## **HØRINGSSVAR TIL LOKALPLAN 231 SAMT KOMMUNEPLANTILLÆG 17 FOR BOLIGBEBYGGELSE VED KONG GEORGS VEJ**

Dato 2021-04-25  
Afsender: Tore Clausen  
Civilingeniør i Byggeteknologi  
Kronprinsesse Sofies Vej 13

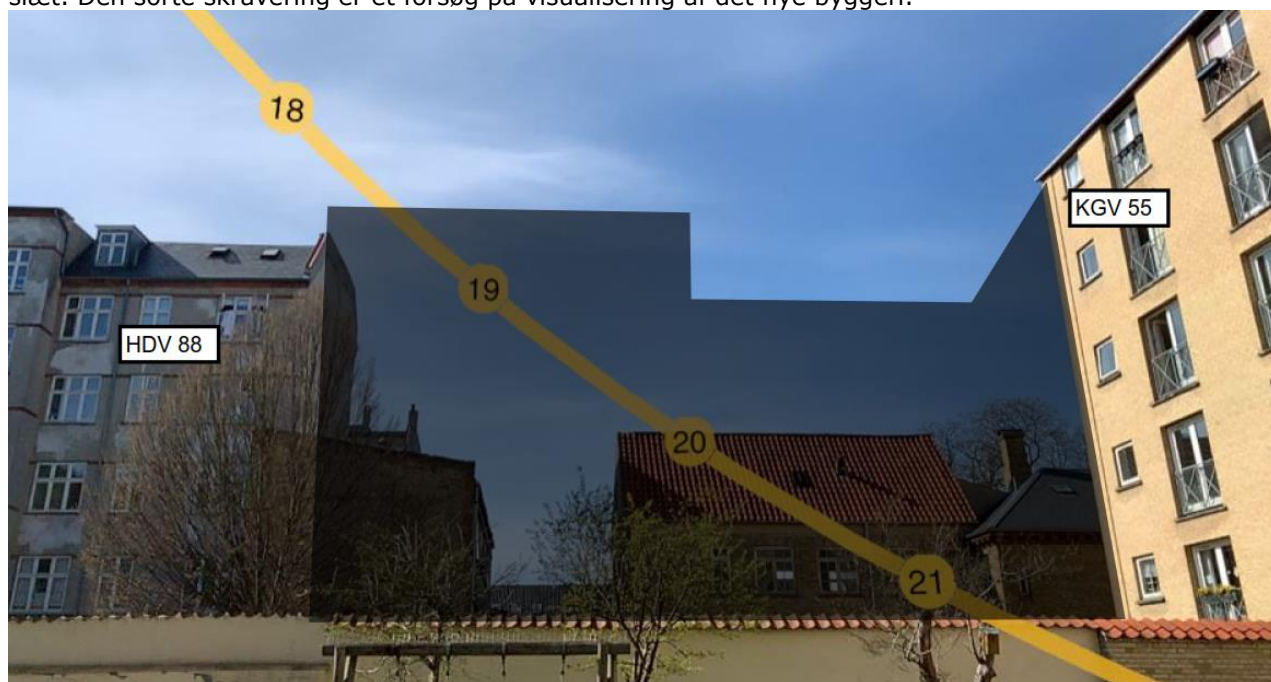
Skyggediagrammerne i lokalplanen viser, at byggeriet giver en kraftig skyggevirksomhed på opholdsarealerne for KGV 54-66. Det fremgår derfor af en billedtekst i lokalplan 231 side 10, at bygningsvolumenet er mindre mod KGV for netop at minimere skyggevirksomheden nord for byggeriet.

Byggeriet er dog ikke gjort mindre for at tage hensyn til de skygger der kastes øst for byggeriet, når solen fra kl. 18 og frem står i vest. Det vurderes at der ikke er taget højde for denne skyggevirksomhed, da facadeskyggediagrammerne kun medtager skyggevirksomheder frem til kl. 18.

På baggrund af visualiseringerne i dette afsnit bør Lokalplanen revideres, så der bebygges med en reduceret byggehøjde i det nye byggeri. Det bør tages hensyn til det grønne fællesareal i gårdområdet mellem KGV, KSV og HDV på samme måde som der er taget hensyn til de skygger der kastes over KGV 54-66. Som minimum bør der udføres udvidede skyggediagrammer, så borgere og beslutningstagere får et retvisende billede af det nye byggeris skyggevirkninger i gårdområder og på facader.

**Augmented Reality Soldiagram, set fra KSV**

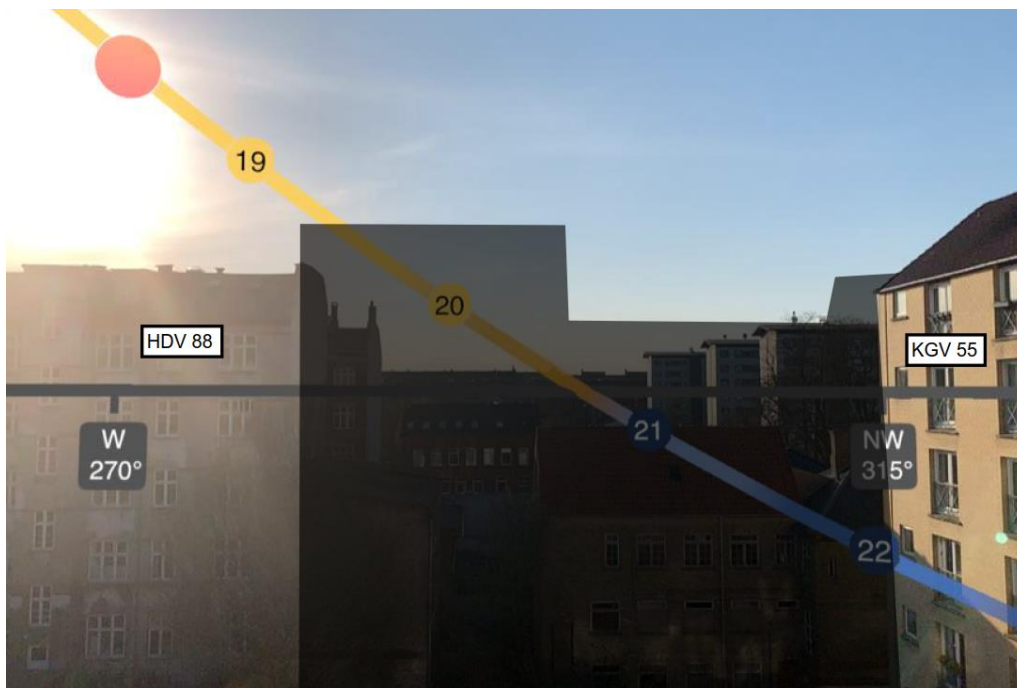
Foruden de markante skyggeforhold i gårdområdet omkranset af KSV, HDV og KGV, vil det nye byggeri også medføre en markant skyggevirkning på den vestvendte facade på bygningerne KSV 11-13. For at visualisere skyggevirkingen er der udarbejdet endnu et soldiagram, der visualiserer hvordan solindfaldet på den vestvendte facade bliver påvirket i aftentimerne i forårs- og sommermånederne. Dette soldiagram er baseret på solens bane i maj måned.

Soldiagrammet viser, at det nye byggeri vil kaste skygge på facaden fra ca. kl. 19:15, hvor den nuværende byggehøjde tillader sol på facaden helt indtil kl. 20:30. Solindfaldet bliver altså reduceret med mere end en time på de private altaner fra maj til august. Til stor gene for de nuværende beboere, der ynder at nyde aftensolen fra deres vestvendte altaner efter en lang arbejdsdag.

Udklip fra visning af indkørsel i P-kælder i Lokalplanforslag 231, side 25

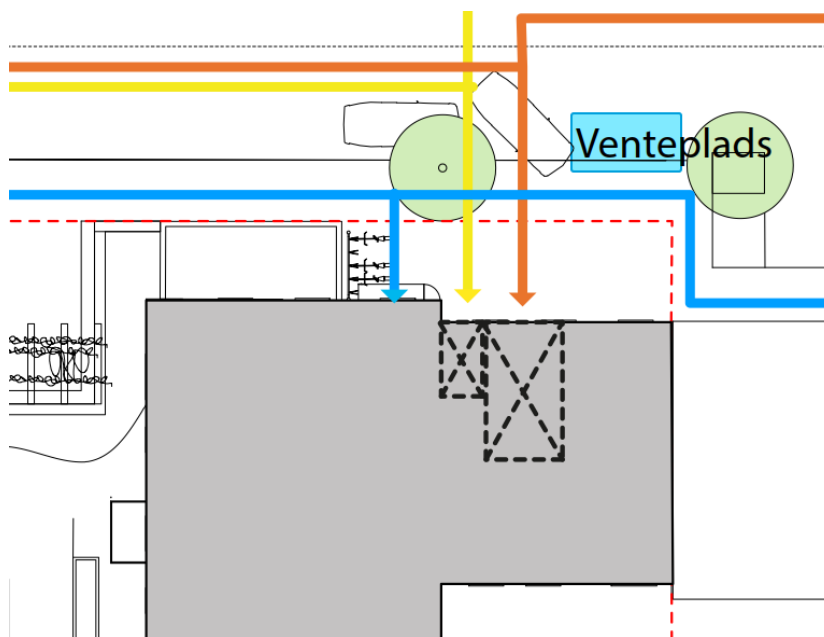
Det nye byggeri udstyres med en P-kælder, der har adgang via en elevator. Det betyder at biler der skal ned i parkeringskælderen skal holde på KGV i et ikke nærmere specificeret tidsrum, før de kan passere ned i parkeringskælderen.

Parkeringselevatoren vil med al sandsynlighed betyde, at biler der venter på elevatoren, vil holde hen over fortov og cykelområdet på vejen til stor gene for de bløde trafikanter i området.

Til åbent hus-arrangementet oplyste bygherren, at projektet indeholdt et venteområde, som de ventende billister forventes at benyttes. Granskes Lokalplan 231 ses det dog, ventepladsen er placeret i et, ikke nærmere defineret område på offentlig vej, der kræver en parallelparkering for ikke at holde ind over fortov og cykelområde.

Det anses som usandsynligt, at de ventende bilister vil udføre en parallelparkering, mens de venter på elevatoren og som mere sandsynligt, at de vil holde ind over fortov og cykelområde. Ikke engang tegningen i lokalplanforslaget viser at bilen vil benytte "ventepladsen".

På baggrund af, at indkørselsforholdene til P-kælderen vil bidrage til yderligere forværring af de trafikale forhold på KGV, og betyde biler holdene i tomgang på fortorvet, bør hele projektet vedrørende parkeringskælderen tages til revision. Alternativt forslås det at bebyggelsesprocenten og antallet af boliger reduceres, således at der ikke vil være behov for oprettelse af en parkeringskælder.

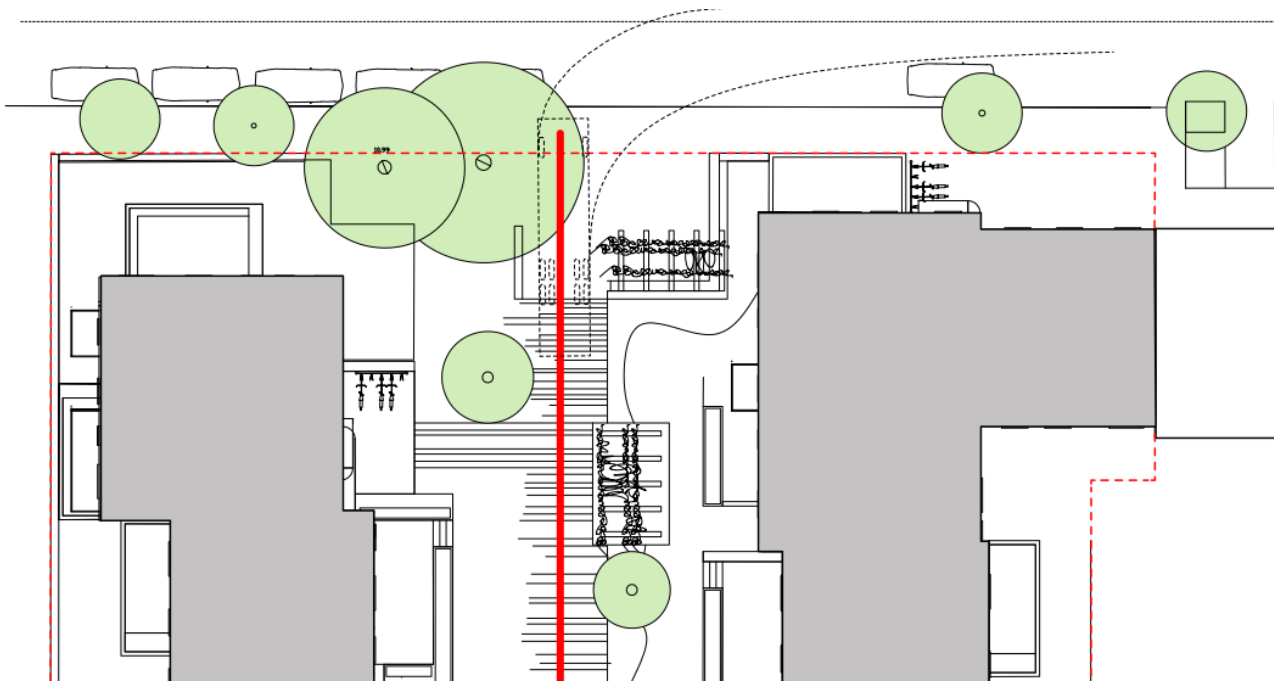
Hvis man nærlæser lokalplanforslag 231 ses det dog, at der opsættes et 1.8 meter højt hegn som vil adskille de to matrikler på HDV og KGV fra hinanden, hvilket betyder at det ikke vil være muligt at passere gennem området.

Hvordan et areal afskærmet med et 1.8 meter højt hegn kan betegnes som en "ubrudt passage" er ganske uforstående.

Da det ikke er muligt at passere gennem området, anses formuleringerne omkring "passage" i lokalplan 231 som stærkt misvisende. Derfor bør Lokalplan 231 revideres, så der benyttes et mere passende ordvalg, så borgere og beslutningstagere ikke misinformeres.
